### Добавление 126 — Правила № 127

#### Пересмотр 3 — Поправка 3

Дополнение 2 к поправкам серии 03 к Правилам — Дата вступления в силу: 5 января 2024 года

### **Единообразные предписания, касающиеся официального утверждения автотранспортных средств в отношении их характеристик, влияющих на безопасность пешеходов**

Рис. 12  
Зона испытания ветрового стекла

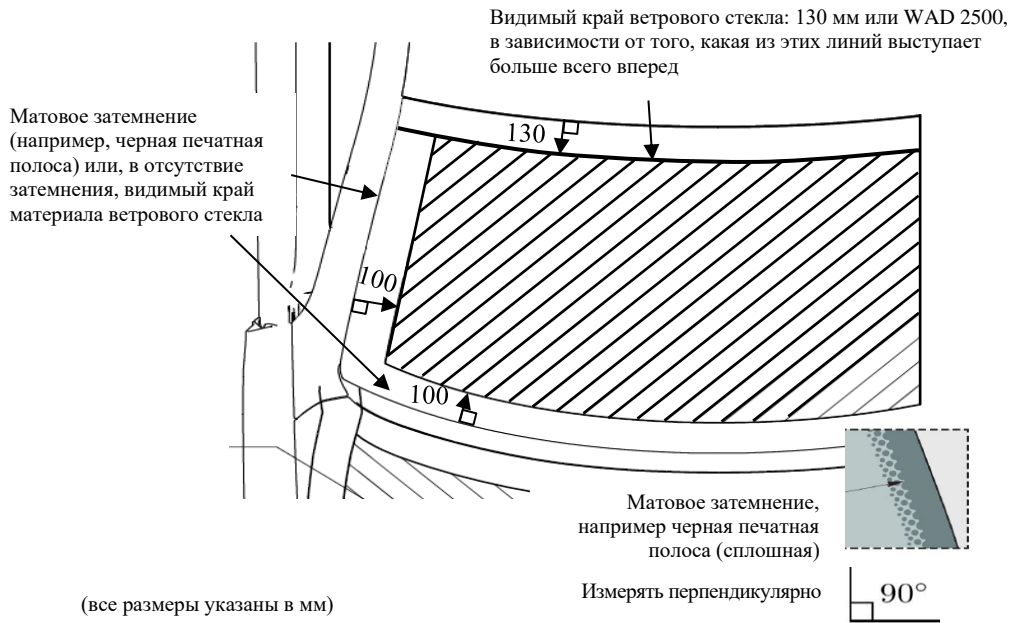
Пункт 2.44 изменить следующим образом, включив рис. 12 и 13:

«2.44 “Зона испытания ветрового стекла” — это зона на внешней поверхности ветрового стекла. Она ограничена (см. рис. 12):

- a) спереди: линией, проходящей на расстоянии 100 мм позади матового затемнения ветрового стекла. В отсутствие матового затемнения эта линия измеряется от видимого края материала ветрового стекла;
- b) сзади: WAD 2500 либо линией, проходящей на расстоянии 130 мм перед задним видимым краем материала ветрового стекла, в зависимости от того, какая из этих линий выступает больше всего вперед при заданном боковом положении;
- c) с каждой стороны: линией, проходящей на расстоянии 100 мм внутрь от матового затемнения ветрового стекла. В отсутствие матового затемнения эта линия измеряется от бокового видимого края материала ветрового стекла.

Для а) и с): расстояние в 100 мм определяется с помощью гибкой ленты, удерживаемой внатяжку вдоль внешнего контура поверхности транспортного средства под углом 90° к касательной к границе матового затемнения, либо — в отсутствие матового затемнения — эта линия измеряется от видимого края.

Для б): расстояние в 130 мм определяется с помощью гибкой ленты, удерживаемой внатяжку вдоль внешнего контура поверхности транспортного средства под углом  $90^\circ$  к касательной к заднему видимому краю ветрового стекла.

Рис. 13  
Определение верхнего угла с помощью “кратчайшего расстояния”

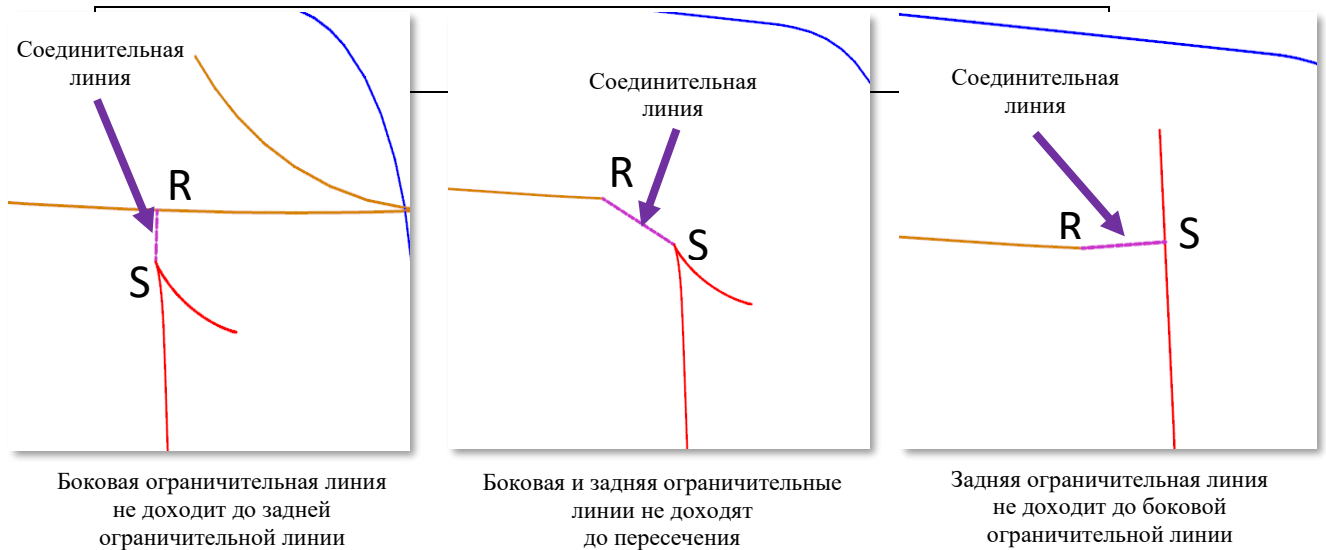
В зависимости от геометрической формы, если b) и c) не пересекаются, что приводит к появлению открытой зоны испытания, тогда маркировку изменяют, используя для этого кратчайшее расстояние, так чтобы ограничить открытую зону испытания (см. рис. 13).

Рис. 15  
Частный случай, когда отсутствует четкий  
угол с “точкой Р”

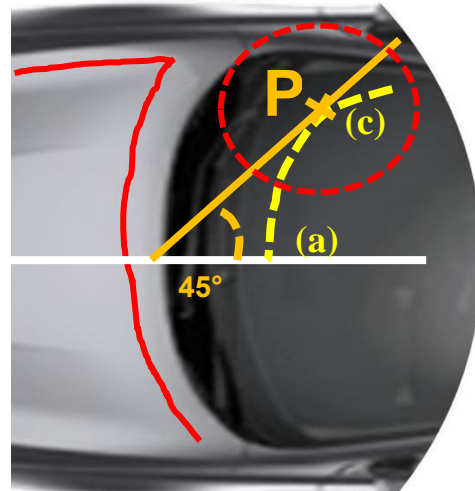
Если отсутствует четкая “точка Р”, где бы пересекались линии а) и с), определенные в пункте 2.44, то искомая “точка Р” определяется в точке первичного касания вертикальной плоскости, пересекающей вертикальную продольную центральную плоскость транспортного средства под углом 45°, с соединительной линией а)–с) границы зоны испытания ветрового стекла, как показано на рис. 15.

Рис. 16  
График и формула для критерия рывка

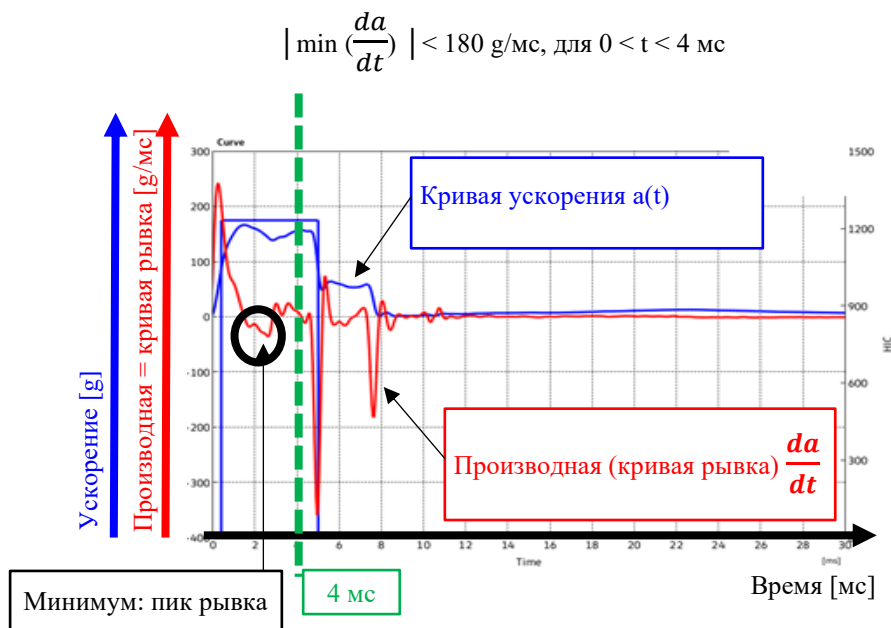
Пункт 2.48, включить рис. 16 и изменить следующим образом:

«2.48 “Атипичное разрушение ветрового стекла” — это ситуация, при которой удар модели головы о ветровое стекло приводит по крайней мере к одному из следующих результатов:

- а) абсолютное значение минимального показателя производной ускорения модели головы по времени оказывается меньше 180 g/мс в течение первых 4 мс после первоначального касания модели головы с ветровым стеклом, как показано на рис. 16; или
